Bebauungsplan „Östlich Esslinger Straße zwischen Heidenheimer und Ludwigsburger Straße und Teilbereich Heidenheimer Straße“ in Karlsruhe-Grünwettersbach

Hier: Beteiligung der Öffentlichkeit

Fristende: 2. Juni 2021

Ausschnitt aus Landschaftsplan: die Maßnahmen N2 und N3 (Aufwertung Gewässer..., rote/gelbe Punkte) sind nicht im direkten Umfeld des Plangebiets, sondern nur am Wettersbach.

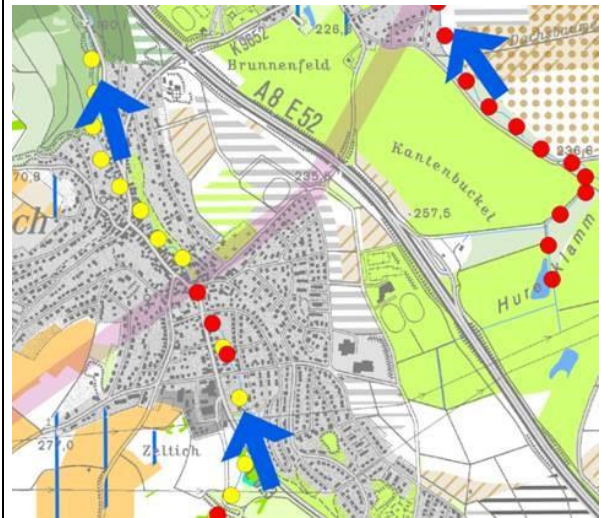
- z.B. unter dem Aspekt „N3“ (rote Punktlinie) der Sicherung, Aufwertung und Entwicklung von Fließ- und Stillgewässern: „N3 - Maßnahmen zur Entwicklung bislang natur-ferner oder verdolter Gewässerabschnitte“

Wie ist Ihre Position zu diesem NVK-Programm innerhalb des

Stadtplanungsamtes? Welche Flächen und Fakten sind Bestandteil des aktuellen angedachten B-Plan Projektes?

Hier werden Aspekte des sogenannten Landschaftsplans, ein Beiplan zum FNP, zitiert. Grundsätzlich gilt für die Stadt Karlsruhe und somit auch für das Stadtplanungsamt, dass die generellen Ziele des FNP in der Bauleitplanung Berücksichtigung finden. Im Fall des vorliegenden Bebauungsplanes wurden alle Umweltbelange ausführlich erhoben, bewertet und im Rahmen des naturschutzfachlichen Beitrages Maßnahmen zum Ausgleich aufgestellt, die im Bebauungsplan festgesetzt wurden. Siehe hierzu die Begründung mit
